INTEGRAL-Verschraubung bei der SAF BI-Serie: Umstellung auf DELTAPROTEKT

SAF BI-Serie mit DELTAPROTEKT-beschichteter INTEGRAL-Verschraubung

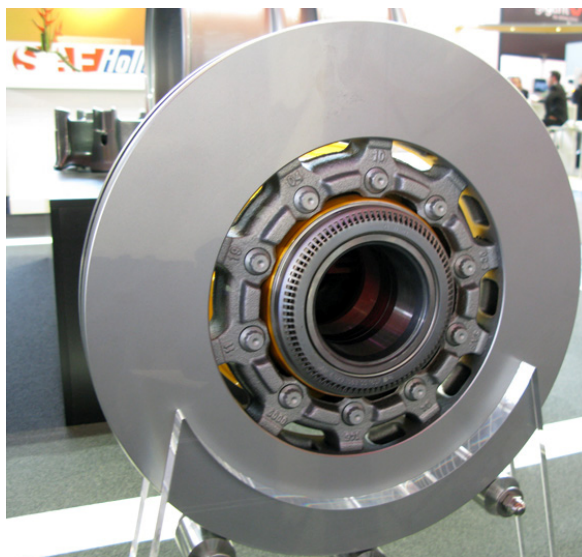
SAF-HOLLAND wird ab sofort im Rahmen seiner kontinuierlichen Produktoptimierung die Verschraubung der INTEGRAL-Bremsscheiben für die **SAF BI-Serie** auf die die Chrom VI-freie DELTAPROTEKT-Beschichtung umstellen.

Die Vorteile dieser neuen Beschichtung liegen neben der Chrom VI-Freiheit in dem deutlich verbesserten Korrosionsschutz von 504 Stunden Salzsprühnebelbeständigkeit gemäß DIN 50 021 und der guten Temperaturbeständigkeit.

Zu erkennen ist die neue Beschichtung der Schrauben **04 375 1005 12** an der hochwertigen silberfarbenen Farbgebung (bisher matt schwarz).

Das bisherige Anzugsverfahren für die Bremsscheibenbefestigung der **SAF BI-Serie** bleibt in Verbindung mit der neuen DELTAPROTEKT-Beschichtung unverändert: **Voranzug 30 Nm** über Kreuz anziehen und anschließend mit einem **Drehwinkel von 90°** über Kreuz anziehen (Kontrollmoment: 130 Nm). Auch die Sachnummer **04 375 1005 12** für die Schrauben der Größe M12x1.5x75 bleibt unverändert.

Bitte beachten Sie, dass die Schrauben **04 375 1005 12** im Rahmen eines Bremsscheibenwechsels weiterhin komplett erneuert werden müssen. Bereits verwendete Schrauben dürfen wie bisher **nicht** wiederverwendet werden.
